技術的検討に係わる意見と その対応について

平成21年3月27日
内閣府 沖縄総合事務局
国土交通省 大阪航空局

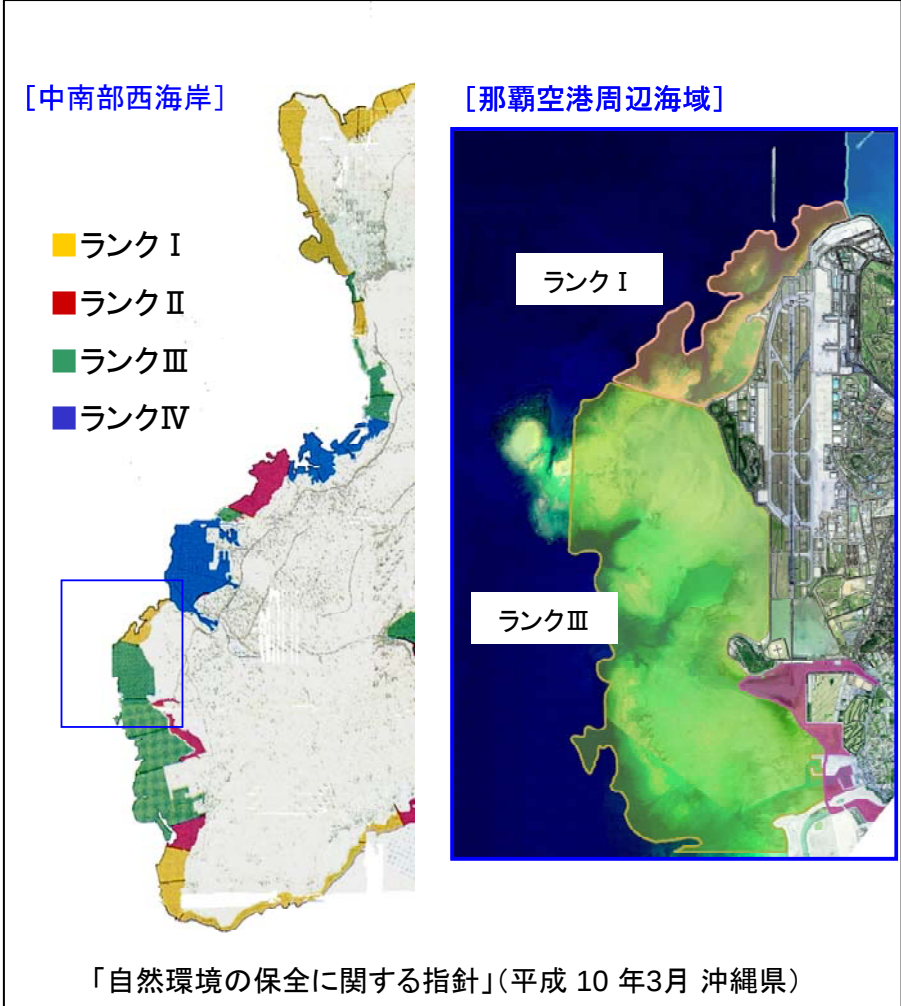
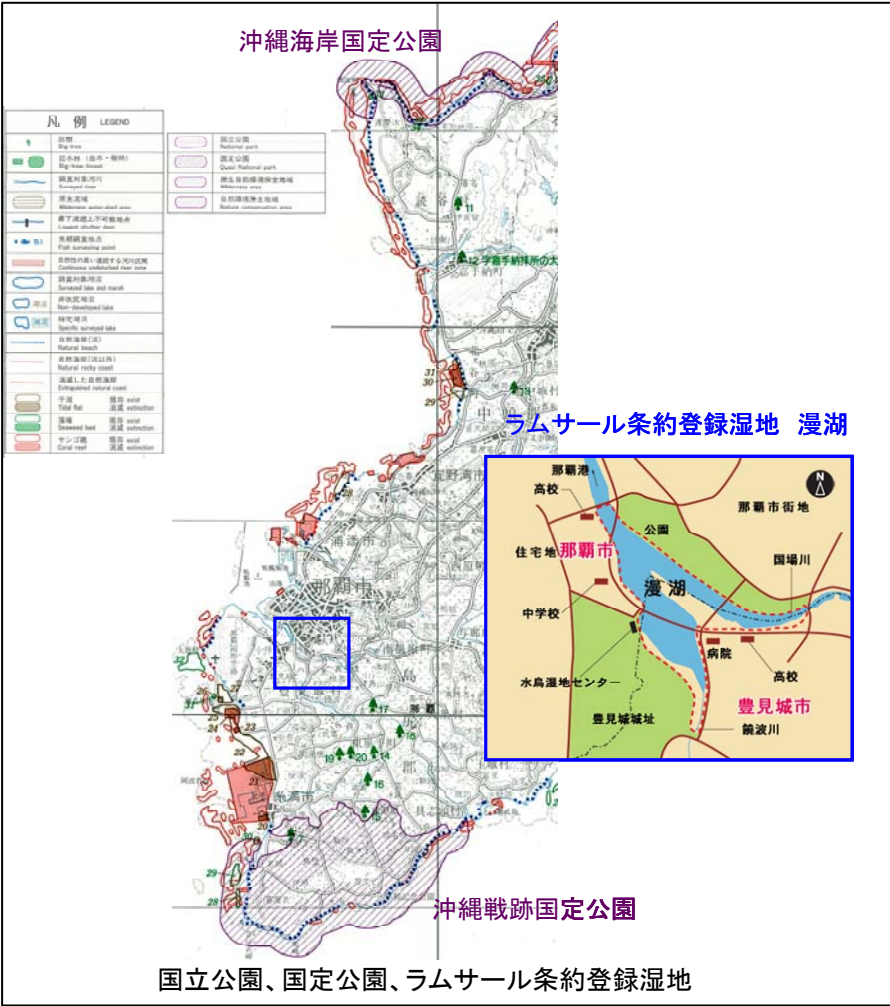
頂いたご意見	検討・対応状況
《更なる検討や配慮を求めるご意見》 【関係行政機関】 ・漁業への影響について、十分配慮すべき。	・既存資料調査の結果、当該海域には、共同漁業権、特定区画漁業権等の漁業権が設定されています。 ・今後、事業が実施される場合は、その段階において、これらの海域を利用している関係者との調整等を実施していくことになります。 (今後検討が必要となる事項)
《更なる検討や配慮求めるご意見》 【関係行政機関】 ・絶滅危惧種(環境省及び沖縄県レッドリスト)が多い地域であることに配慮を求める。	・配置検討にあたっては、生物の生息場だけでなく、貴重種への影響についてもできる限り低減するよう努める必要があります。しかし、貴重種は、現時点において周辺海域全体で112種確認されており、配置に関わらず、これら貴重種の影響を回避することは困難であることから、生物の生息場の消失や、周辺環境の変化の程度に着目した検討を行っています。 (検討済事項)
《更なる検討や配慮ご意見》 【関係行政機関】 ・サンゴ、藻場及び砂質干潟の影響について、十分配慮すべき。 ・沖縄本島南部西海岸域を概観した中での位置付けについて。	・滑走路増設案の作成にあたっては、サンゴや藻場等、生物の生息場の消失影響について十分考慮するとともに、潮流の流速変化の低減や、通水性の確保等による残存する干潟域の海水交換の向上等、増設に伴う環境変化をできる限り低減するような配慮は行っています。 ・なお、本海域はラムサール条約や国立、国定公園の指定等は受けておらず、増設滑走路位置は「自然環境の保全に関する指針(沖縄県)」において、評価ランクⅠ又はⅢにランクされているものの、大部分がランクⅢに分類されています。 (検討済事項)
